Fecha de edición	21/06/2016
N° de documento	SUPAIR_2016/06_002
Número de página	1 / 4

COMUNICADO DE SEGURIDAD

OBJETO: Apertura repentina en vuelo de la hebilla automática de la cinta ventral

¿Cómo identificar si mi silla puede estar afectada?

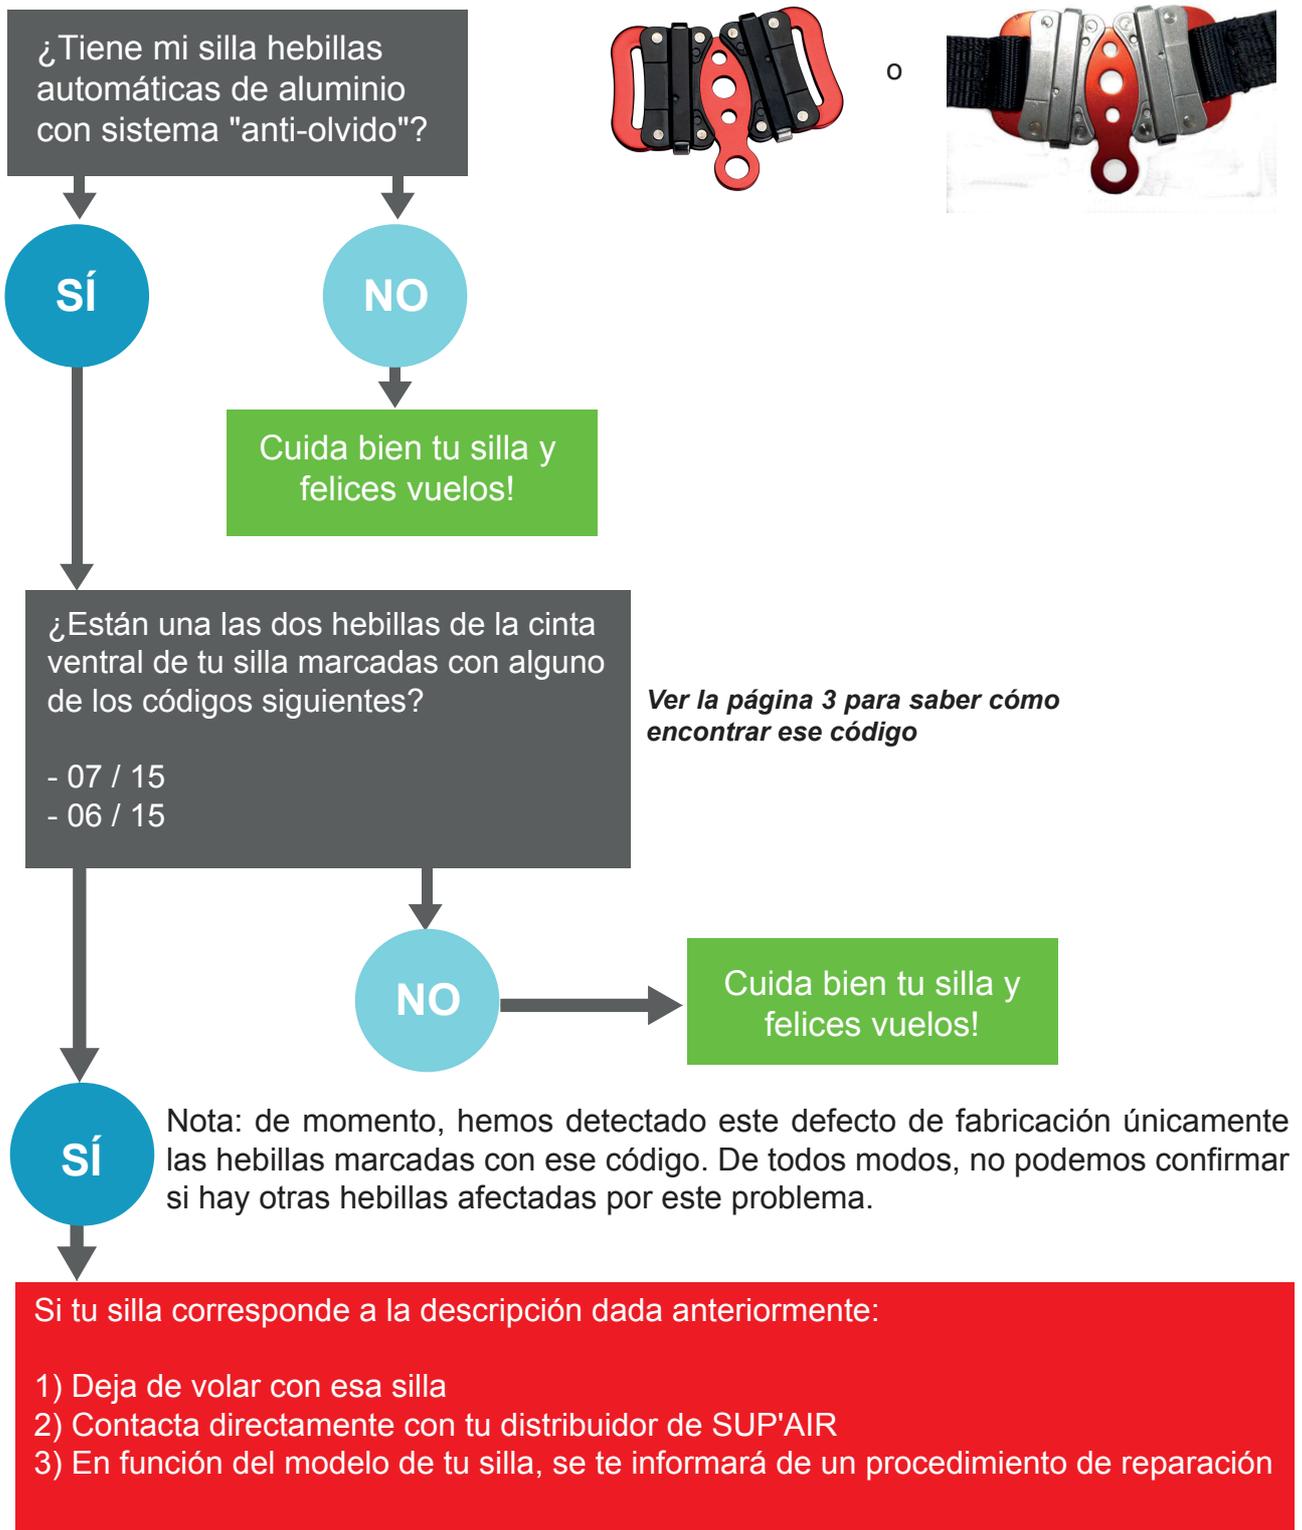
Se ha dado el caso de que algunas hebillas automáticas de aluminio de las que se emplean para cerrar la cinta ventral en sillas de SUP'AIR, se han abierto en vuelo de manera súbita. Estas aperturas únicamente afectan a las cintas ventrales dotadas de "anti-olvido". Los casos constatados son raros.

Este mal funcionamiento se debe a un defecto de fabricación que resulta invisible a simple vista y que no puede reproducirse mediante una prueba.

- Dejar de volar con la silla afectada

- Rellenar el formulario "Hebilla automática de la ventral - procedimiento de cambio" (a continuación)
- Contactar con tu revendedor o distribuidor, quien se encargará de informarte sobre el procedimiento a seguir:

1) Tu silla puedes repararla tú mismo en tu casa. Te enviaremos un nuevo "anti-olvido" para que efectúes tú mismo la reparación y puedas volar de nuevo con total seguridad.

2) Tu silla necesita ser reparada en nuestro taller. SUP'AIR correrá con los gastos de reparación y de envío.
